Adviescommissie Centrumplan Hart voor Valkenburg
t.a.v. secretariaat
p/a Geneindestraat 4
6301 HC Valkenburg aan de Geul

Betreft: Reactie op uw advies inzake herinrichtingsplannen openbare ruimte.
Uw nummer: --. Ons nummer: 8728.
Behandeld door: Ben van Eijsden. Directe lijn: 043 - 60 99 337.

Gemeente Valkenburg
**Second opinion ontwerp Reinaldstraat en
parkeren Centrumplan**

Second opinion herinrichting Reinaldstraat

02.03 Spanningsveld conclusie second opinion t.o.v. kaders

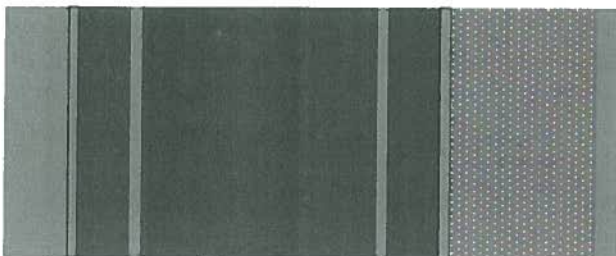
In het advies van Goudappel Coffeng worden er 2 varianten geschetst. Een variant betreft echter een verplaatsing van de gevellijn van het nieuwe winkelcentrum. Dit is in strijd met de meegegeven kaders en heeft dusdanige impact op het winkelcentrum, de vormgeving en financiële consequenties dat deze niet verder wordt behandeld. Om die redenen is deze ook in het ontwerp van Movares komen te vervallen. Daarnaast levert het verplaatsen van de gevel van het nieuwe winkelcentrum maar deels een oplossing voor het gebrek aan ruimte. In feite wordt namelijk de gevellijn bepaald door het pand van Wonen Zuid. Deze vormt de ruimtelijke "flessenhals" die bepalend is voor de beschikbare ruimte voor het verkeer.

04.01 Variant Movares

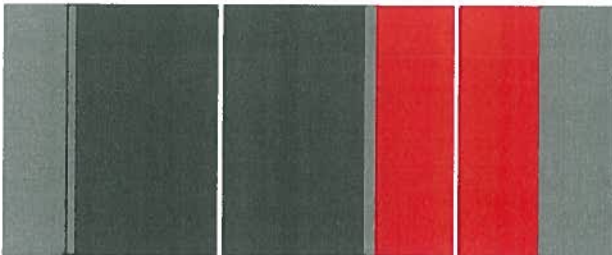
Trottoir: 1,20 m
Trottoirband: 0,20 m
Fietssuggestiestrook: 1,0 m
Visuele scheidingsband: 0,20 m
Rijloper: 4,50 m
Visuele scheidingsband: 0,20 m
Fietssuggestiestrook: 1,0 m
Trottoirband: 0,20 m
Trottoir: 3,20 m (incl. laden en lossen)

Variant Movares

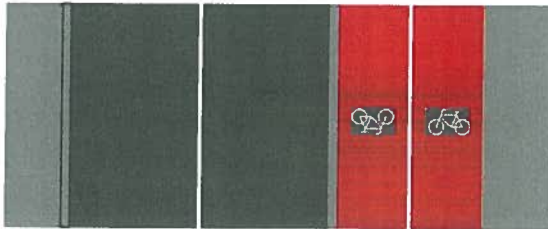
In het voorstel van Movares krijgt de fietser een eigen strook. Deze wordt middels een niet verhoogde band gescheiden van de rijloper voor gemotoriseerd verkeer. Nadeel van deze situatie is dat gemotoriseerd verkeer gebruik dient te maken van deze strook bij het passeren van tegemoetkomend groot verkeer. Door de visuele scheiding van de strook zal de automobilist zich daarbij echter naar verwachting wel aanpassen aan de fietser.

Variant Goudappel Coffeng

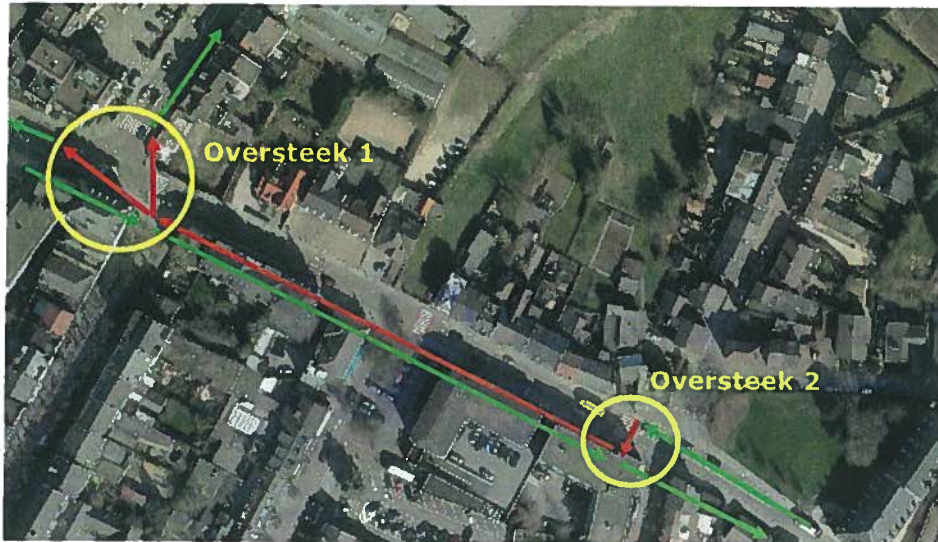
In de variant van Goudappel Coffeng is ervoor gekozen om aan 1 zijde een 2-richtingenfietspad te realiseren. Dit fietspad wordt verhoogd uitgevoerd ten opzichte van de rijbaan voor gemotoriseerd verkeer. Het laden en lossen van de vrachtauto's van AH zal geschieden deels op het 2-richtingenfietspad en deels op het trottoir.

Een 2-richtingenfietspad kan een veilige oplossing zijn, dit is echter wel afhankelijk van diverse bijkomende aspecten:

1. De oversteekpunten naar dit 2-richtingenfietspad;
2. Het aantal zijaansluitingen (kruisende wegen);
3. De breedte van het 2-richtingen fietspad;
4. Het gedrag van de fietser.

Ad 1. Uitgaande van het huidige plangebied van het centrumplan zal het 2-richtingenfietspad beperkt blijven tot de Reinaldstraat. Dit betekent dat er oversteekvoorzieningen gerealiseerd moeten worden aan weerszijden (bij de met VRI's geregelde kruispunten, zie ook). Hiervoor zullen extra voorzieningen getroffen moeten worden en zullen de overstekende fietsers een aparte plek dienen te krijgen binnen de VRI-regeling om veilig te kunnen oversteken. Dit levert weer vertraging op voor de afwikkeling van het doorgaande verkeer op de as Reinaldstraat-Oosterweg. De winst voor de doorstroming die behaald wordt door het behoud van de snelheid van 50 km/uur komt daarmee weer te vervallen.

Alternatief n.a.v. second opinion

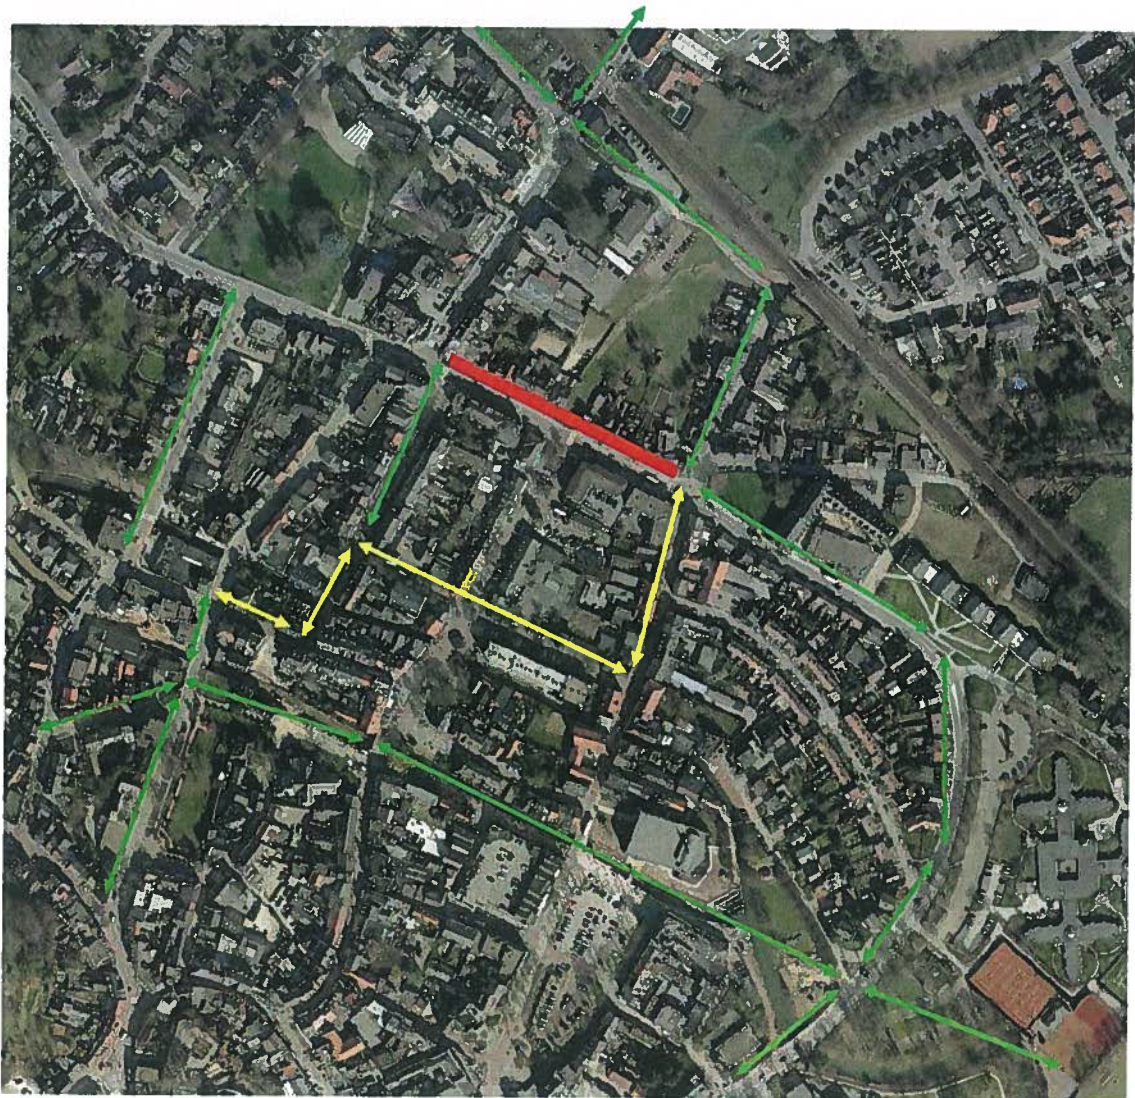
Het alternatief gaat uit van een verbod voor fietsers op de Reinaldstraat. Omdat het een relatief kort weggedeelte is waarop het verbod ingesteld is, is de kans op overtreding van het verbod groot. Dit hangt met name ook af van de aantrekkelijkheid van de alternatieve routes. In de figuur op de volgende pagina zijn de alternatieve routes in kaart gebracht. De groene routes zijn de

voorkeursroutes. De gele route is een alternatief voor de fietsers door het winkelgebied. Het al dan niet gebruik van deze routes zal afhangen van de vormgeving, aantrekkelijkheid en herkenbaarheid van deze routes en de herkomst en bestemming van de fietsers. De verwachting is dat de alternatieve routes onvoldoende aantrekkelijk zijn om alle fietsers zover te krijgen dat zij hun route automatisch aanpassen en dus de Reinaldstraat "omzeilen". Net als bij de variant Goudappel Coffeng zal ook met name de doelgroep "wielrenners" geen gebruik maken van deze alternatieven, daar deze voor die doelgroep minder geschikt zijn.
